**Verslag huishoudelijke elektrische installatie op laagspanning en zeer lage spanning****Algemeen:**

Referentie: 009-20260220-03	Datum controle: 20/02/2026
Keurder: 009

Eigenaar:	Onbekend	EAN-code:	Onbekend
Adres installatie:	Brusselstraat 44, 9400 - Ninove	Nummer teller(s):	10629408
		Distributienetbeheerder installatie:	Fluvius
Datum uitvoering installatie:			
☒ Vóór 01/10/1981			
☐ Tussen 01/10/1981 en 01/06/2020			
☐ Vanaf 01/06/2020			
Type:	☒ Wooneenheid ☐ Niet-huishoudelijk ☐ PV ☐ Batterij ☐ Laadpaal

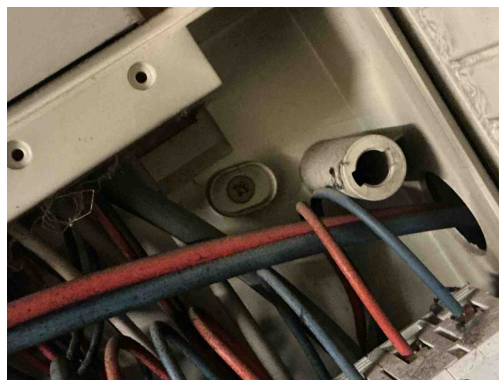
B17 - De voedingsspanning is niet op elk bord vermeld (Boek 1: 3.1.3.3).

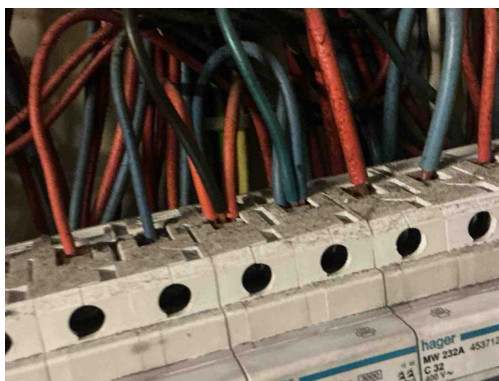
T21 - Het elektrisch materieel is niet geplaatst volgens de voorschriften van de fabrikant/ regels van goed vakmanschap . (Boek 1: 1.4.1.3)

Opmerking: Oa ophanging vijzen niet afgedekt,

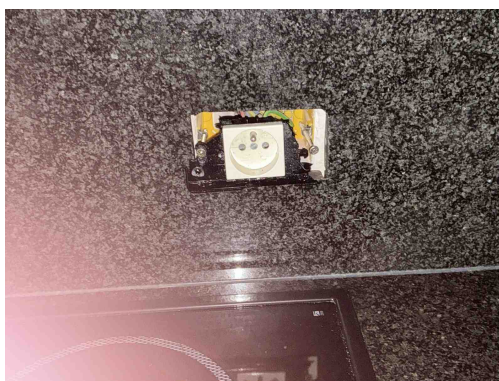
Meerdere geleiders op 1 aansluiting klem
Opmerking: Kring c

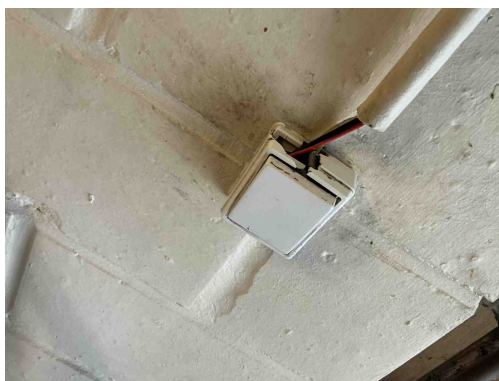
T23 - Het elektrisch materiaal is beschadigd. (Boek 1: 1.4.1.3).
Opmerking: Stopcontact keuken, schakelaar poort garage,

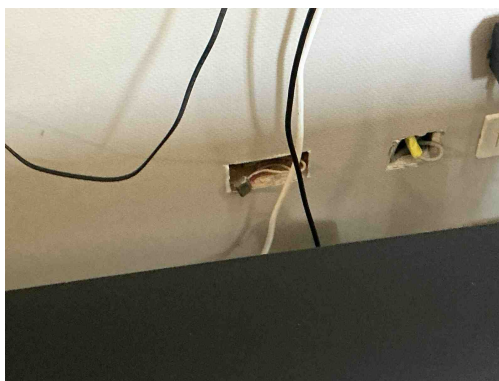
T23 - Het elektrisch materiaal is beschadigd. (Boek 1: 1.4.1.3).
Opmerking: Stopcontact keuken, schakelaar poort garage,

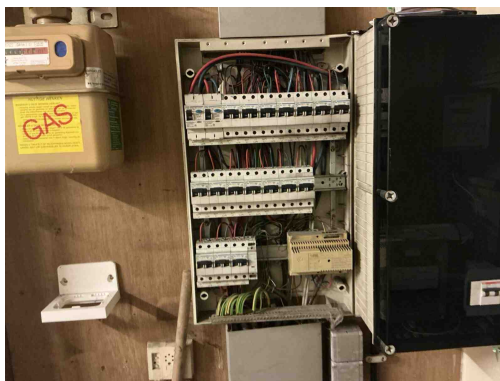
C21 - Het gebruik van geleiders van het type VOB, zonder bijkomende afscherming is niet toegestaan (Boek 1: 5.2.9.6).
Opmerking: Living, badkamer, garage
